Five Stars Academy

Informe No 2-5-2015

INSPECCION TECNICA DE PROYECTO

INFORME EVALUATIVO DE INFRAESTRUCTURA ESCOLAR PARTICULAR

PLANTA DE UBICACIÓN

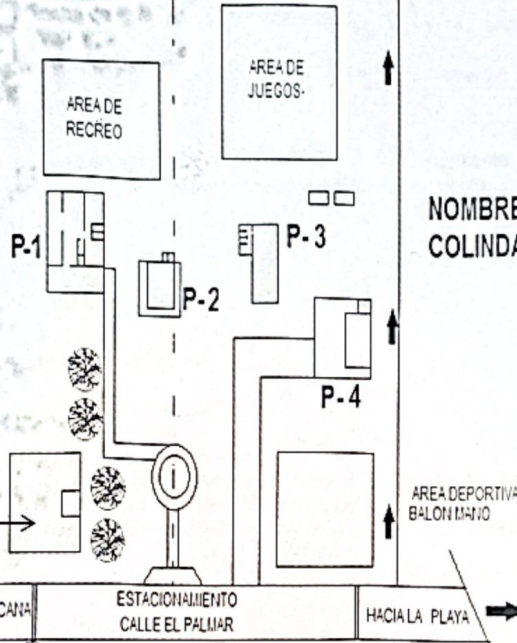
BARRERA DE PROTECCION POR
PELIGRO DE CAIDA EN TALUD MUY
PRONUNCIADO

PALMAS A COLOCARLE
BARRERA DE SEGURIDAD

CERCA A COLOCARLE
ALAMBE DE CILON EN
PROYECTO

F- 21

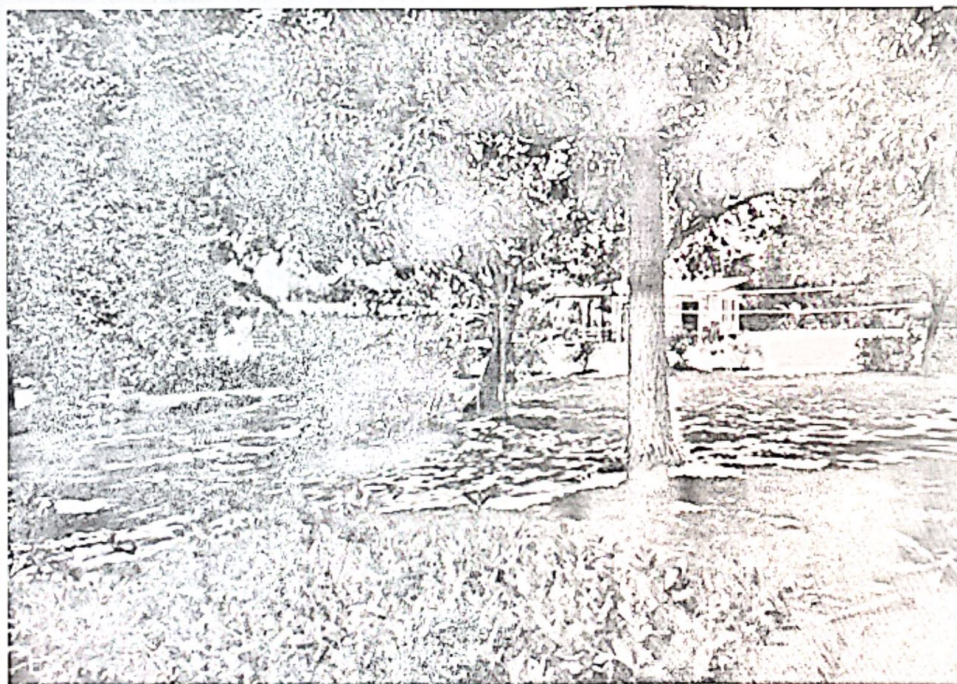
El coco que aparece en el suelo producto del desprendido natural del ciclo de maduración del fruto de la palma, es un elemento que puede causar accidente mortal si le cae en la cabeza a un estudiante.

Seria saludable tomar una medida de seguridad que evitaria este tipo impredecible de accidente.

Recomiendo colocarle una cerca baja decorativa en un perímetro considerable para evitar acercamiento al radio de caídas de las pipas. Puede utilizarse elementos naturales madera varas de bambú etc.
